平成24年12月11日
日本原子力発電株式会社

敦賀発電所敷地内の破砕帯調査に関する
原子力規制委員会への質問状の提出について

「公開質問状」

別添資料1

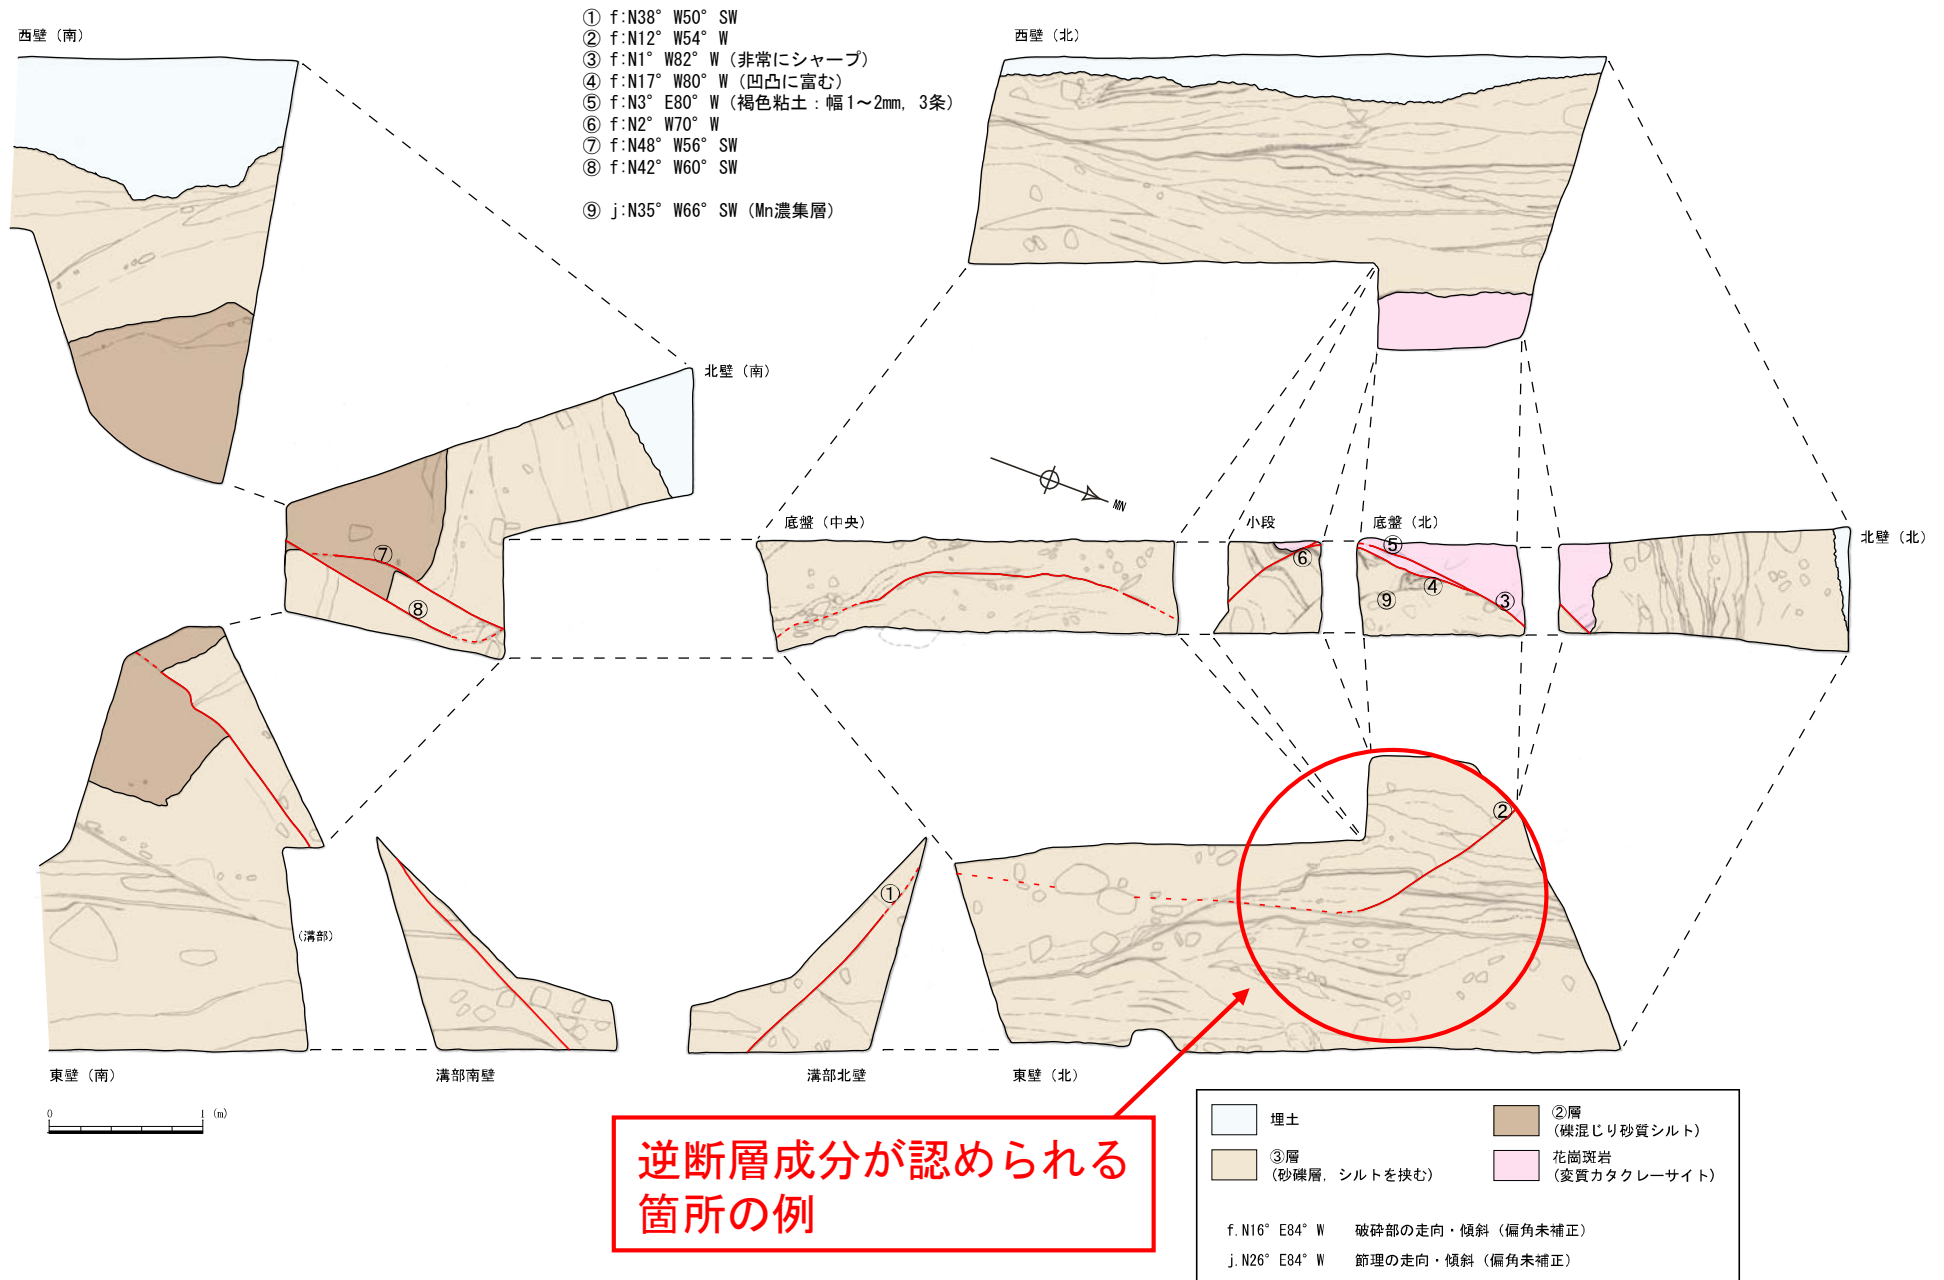
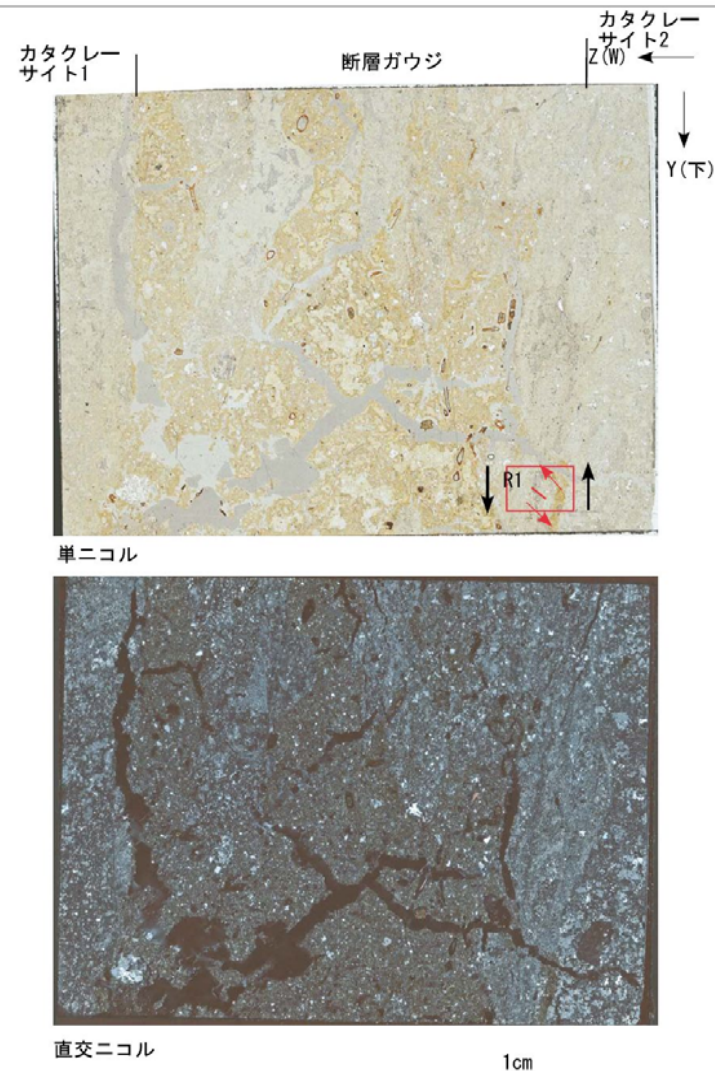
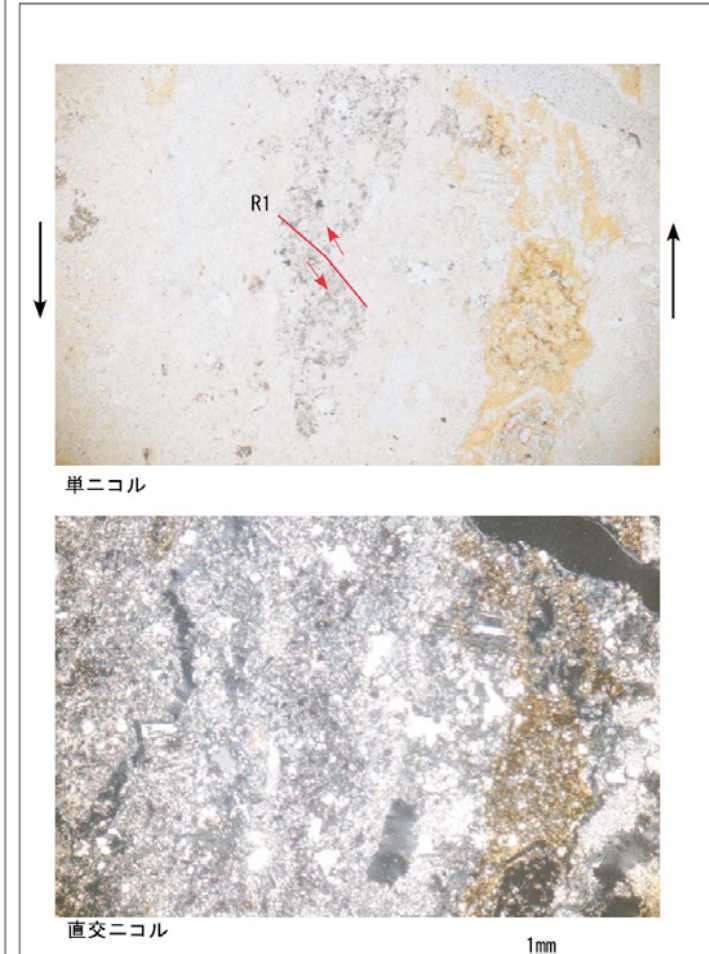
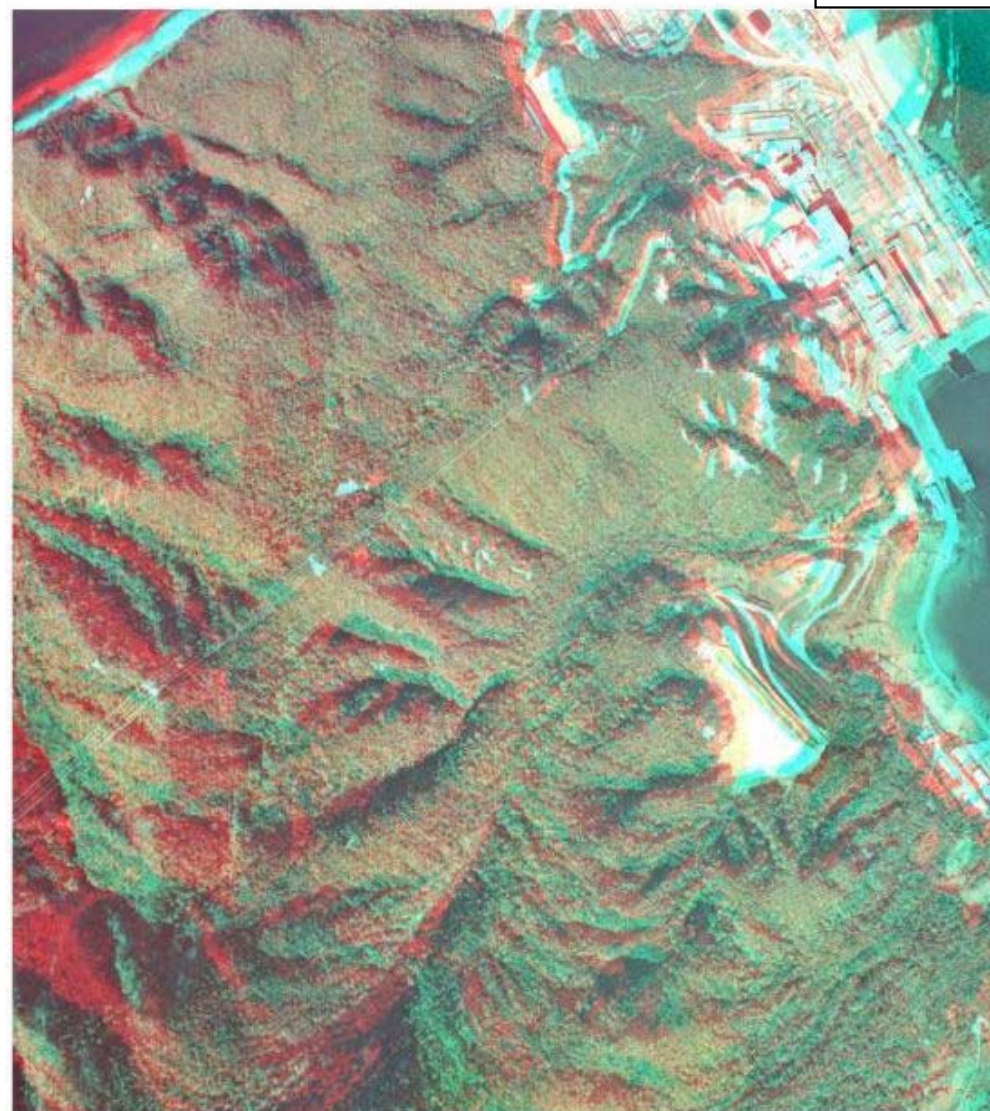
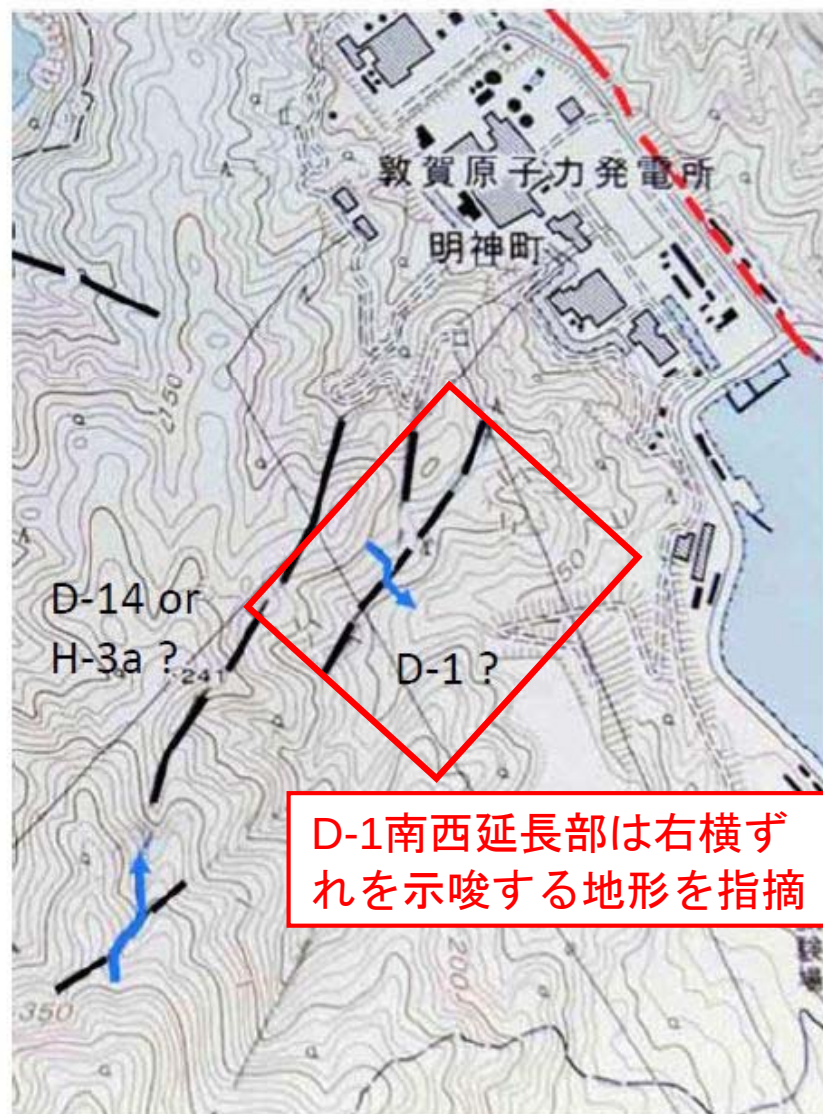
- (1) せん断面については、特段の地質学的根拠を示すことなく、D-1 破砕帯と連続していると結論付けておりますが、せん断面は逆断層成分を有しているのに対して、D-1 既往露頭における最も新期の断層変位は正断層成分を有しております。このように変位センスの異なるものを一連の活断層とした判断根拠をお教え頂きたい。(別添資料 1、2)
- (2) せん断面の南部 (NW 走向となる範囲) については、広域的な応力場とせん断面の幾何学的形状の関係からは、左横ずれ成分を有するものと判断されます。一方、施設西方に判読された D-1 破砕帯に関連する可能性があるとされた地形については右横ずれを示唆する地形であります。このように変位センスが異なる状況にも拘らず、せん断面と D-1 破砕帯が一連の破砕帯であり、かつ活断層であると判断された根拠をお教え頂きたい。(別添資料 3)
- (3) せん断面は D-1 トレンチ内でせん滅し、地形には現れていないのは明らかですが、せん断面とトレンチ西方の変動地形の可能性があるとされた地形とを関連付けた根拠をお教え頂きたい。(別添資料 4)

- ・カタクレーサイト1
灰白色を呈する細粒の基質及び径0.1mm～2mmの垂角礫状の花崗斑岩岩片、石英、長石、カタクレーサイトのフラグメントからなる。
粘土鉱物は少ない。
- ・断層ガウジ
褐灰色を呈する細粒の基質及び径0.1mm～1mmの垂角礫～垂円礫状の石英、長石、カタクレーサイトのフラグメントからなる。
粘土鉱物を多く含む。R1面から正断層の変位センスが判読される。
- ・カタクレーサイト2
灰白色を呈する細粒の基質及び径0.1mm～2mmの垂角礫状の花崗斑岩岩片、石英、長石のフラグメントからなる。
粘土鉱物は少ない。

別添資料4

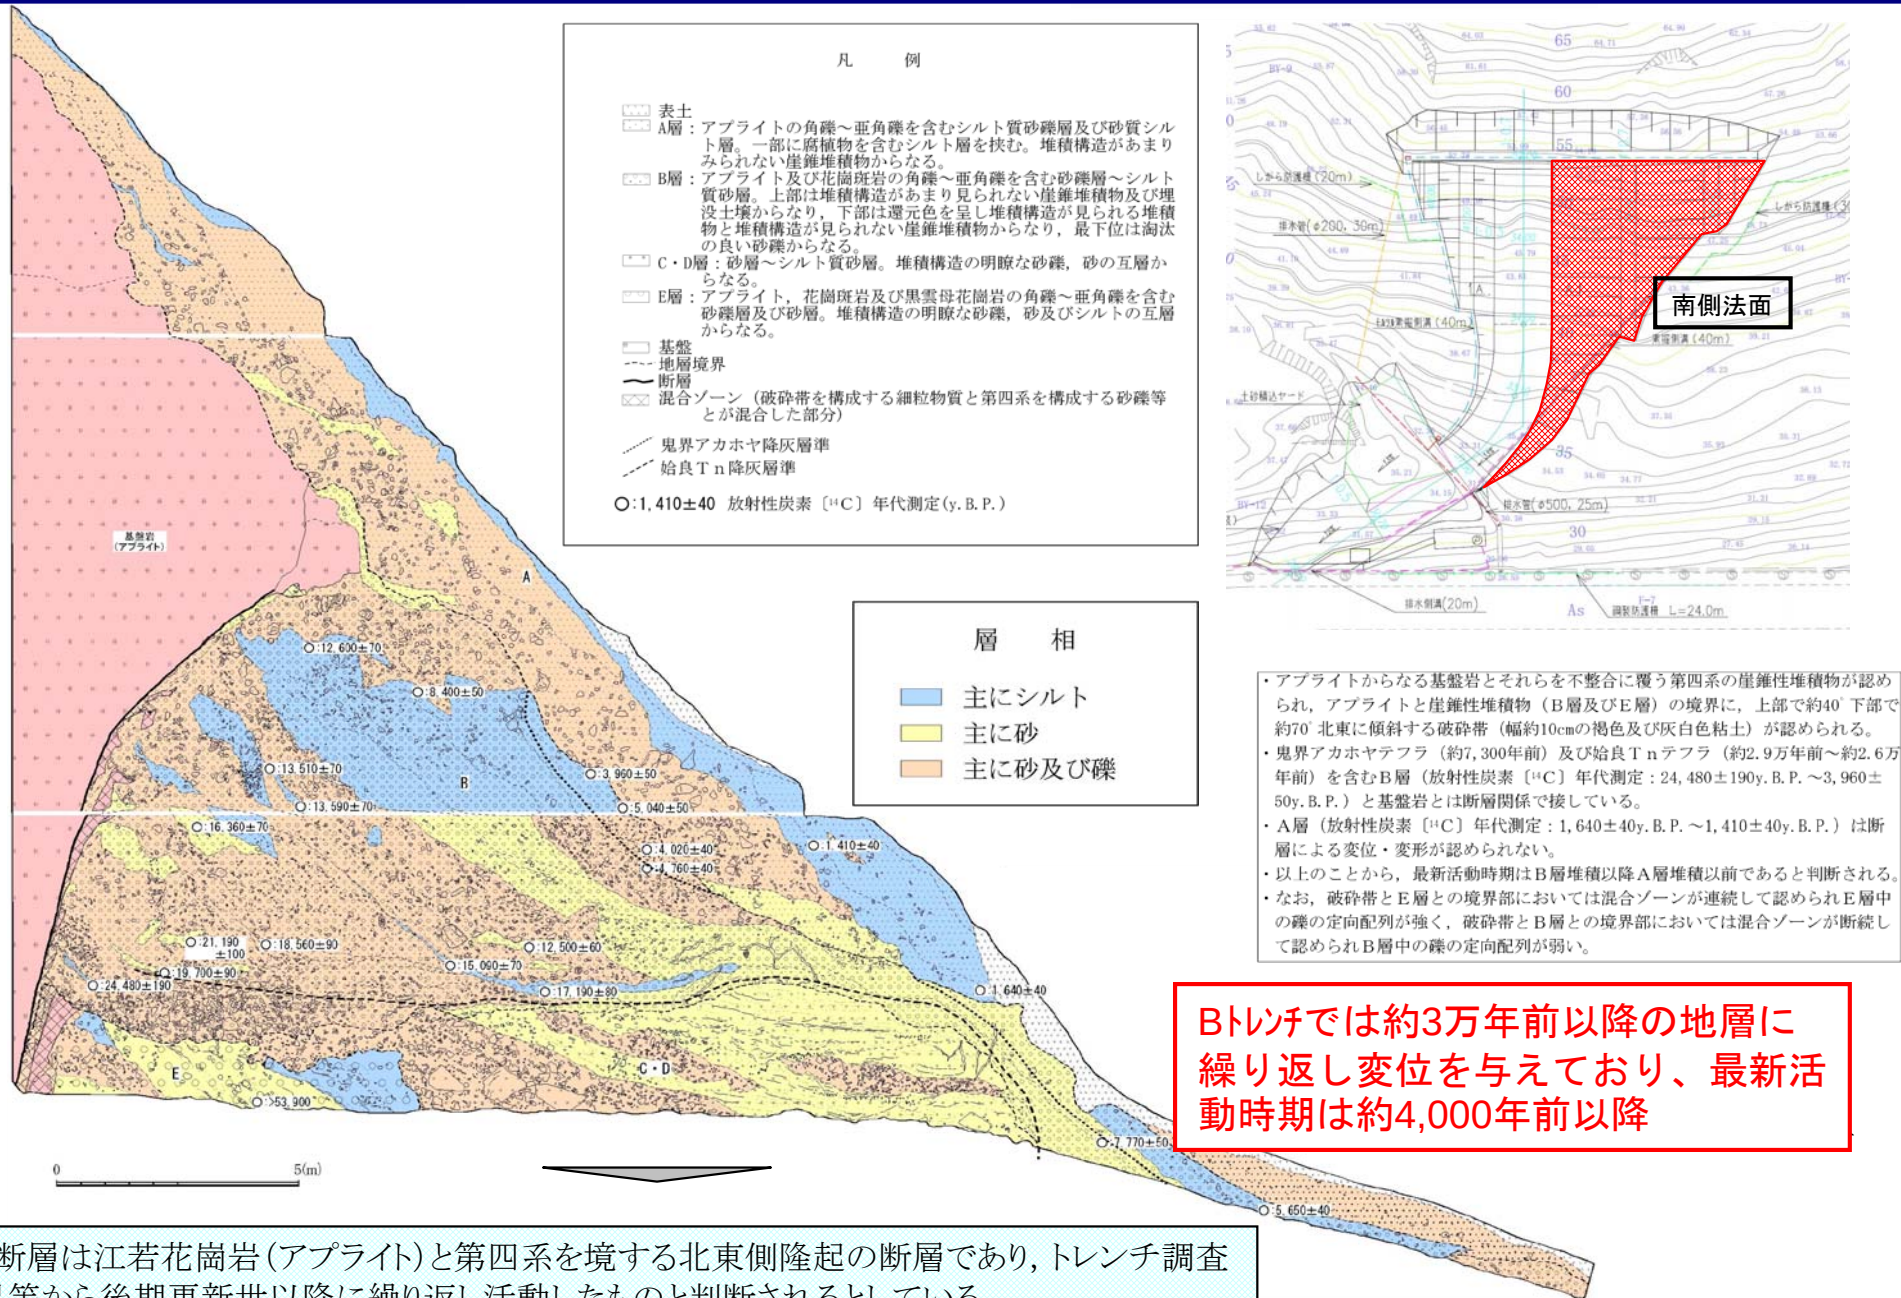
せん断面がせん滅し、
対応する地形は認め
られない

別添資料5-2

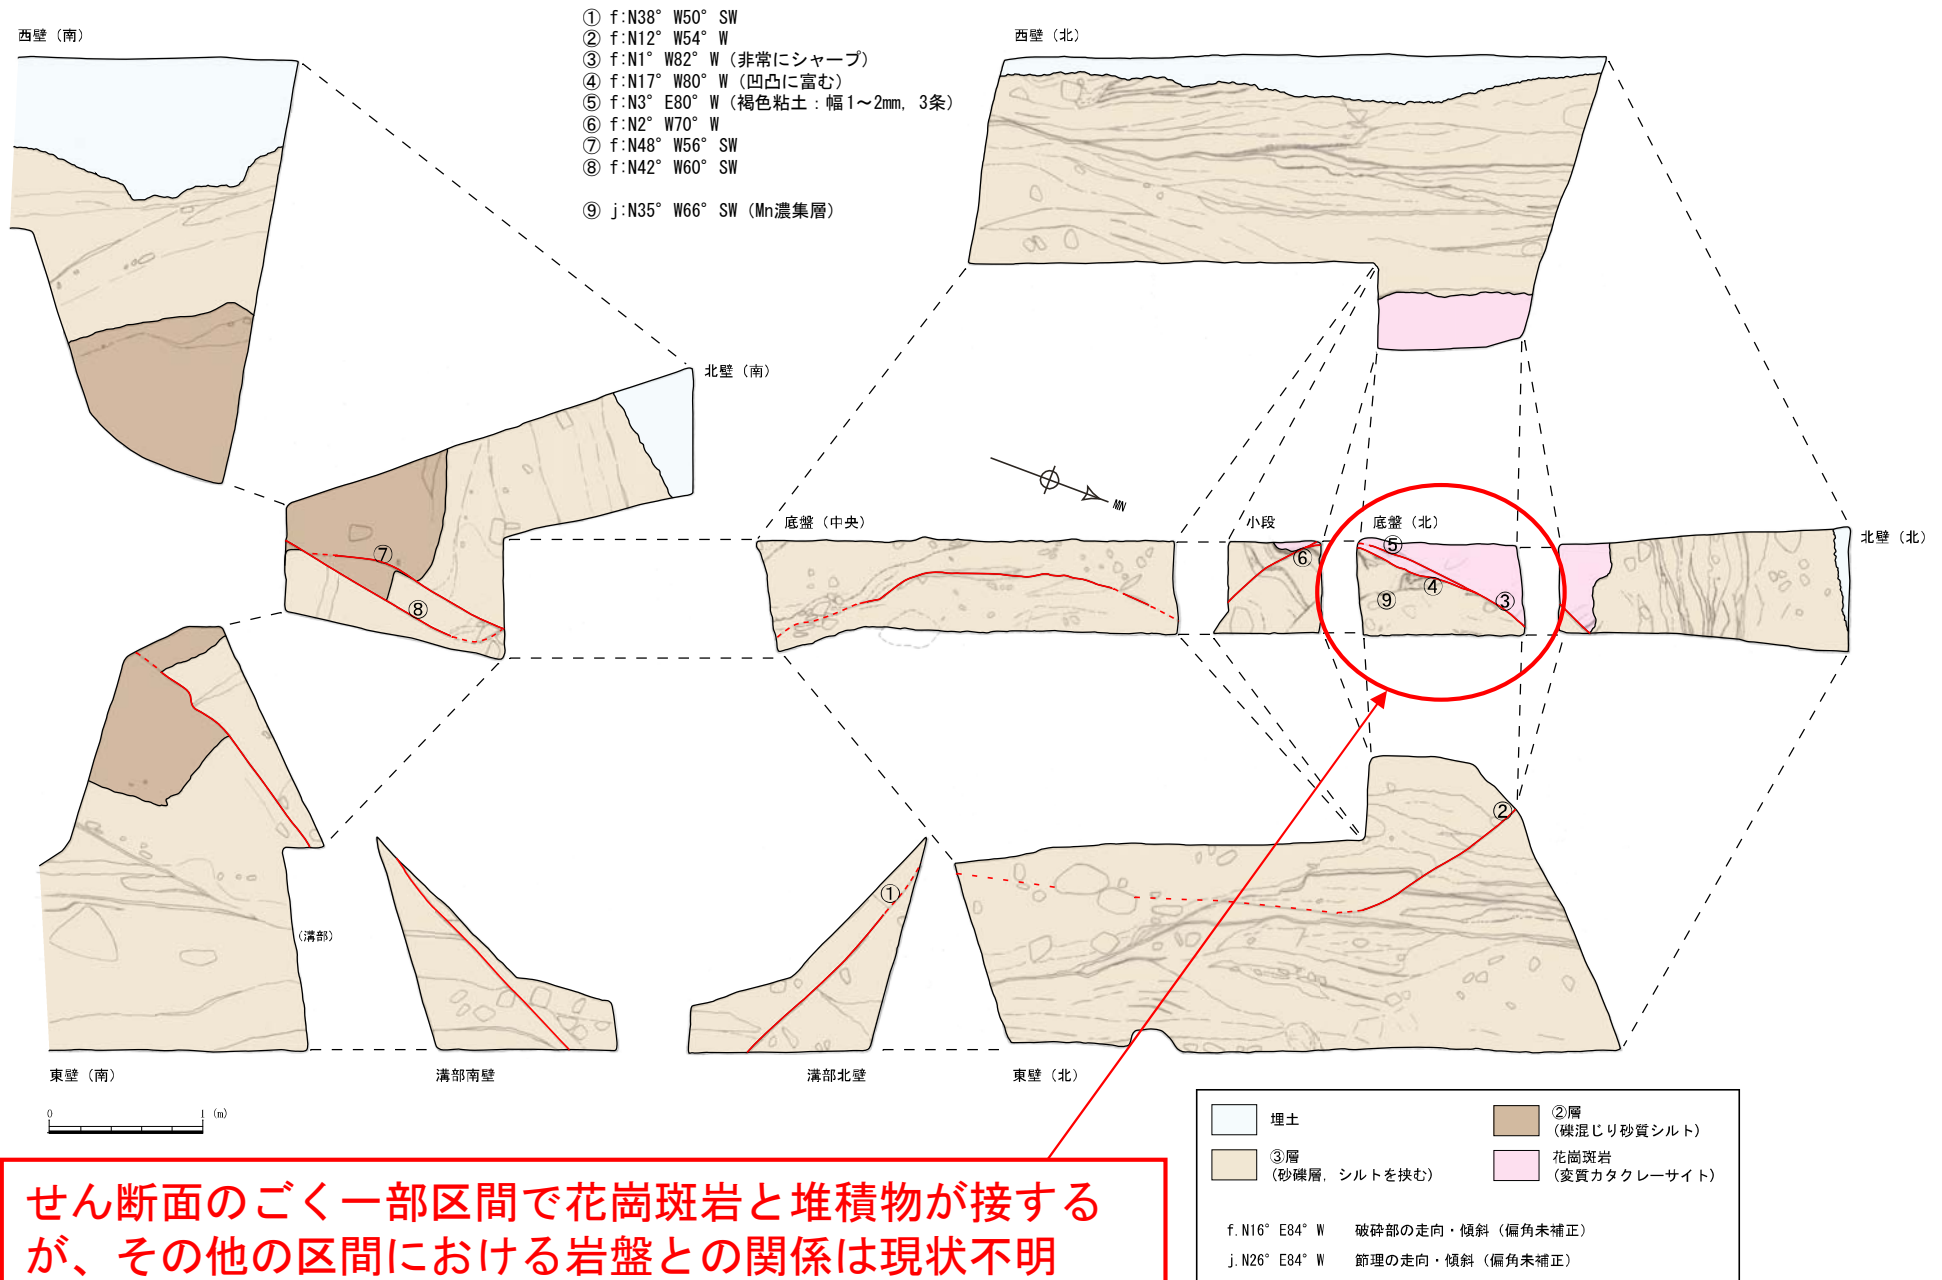
- (1) 東傾斜の浦底断層と西傾斜の D-1 破砕帯が同時に活動したとの判断が示されましたが、そのように判断された根拠をお教え頂きたい。(別添資料 5-1、5-2)
- (2) D-1 破砕帯は、D-1 トレンチ近傍において浦底断層の活動に伴い何回かに 1 回活動し、この動きは 2 号機原子炉建屋まで及んだ可能性があると結論付けられましたが、この動きが原子炉建屋まで影響が及ぶものであると判断された科学的根拠をお教え頂きたい。
